UG-IT-271.7.2015

ODPOWIEDZI NA ZAPYTANIA WYKONAWCÓW

Dotyczy postępowania przetargowego pn." Budowa budynku zaplecza boiska sportowego wraz z niezbędną infrastrukturą techniczną przy ulicy wrocławskiej w Żórawinie, dz. nr 128/1, 128/3, obręb Żórawina."

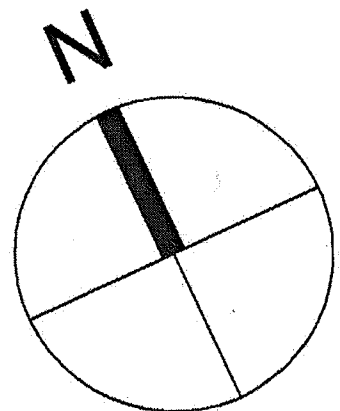
Proszę o ponowne zamieszczenie na Państwa stronie internetowej rysunku PW-AR-02- rzut posadzek. Rysunek zamieszczony na stronie internetowej jest ucięty z prawej strony, na której zawarto istotne informacje, dotyczące wykończenia posadzek.

Zamieszcza się rysunek ponownie.
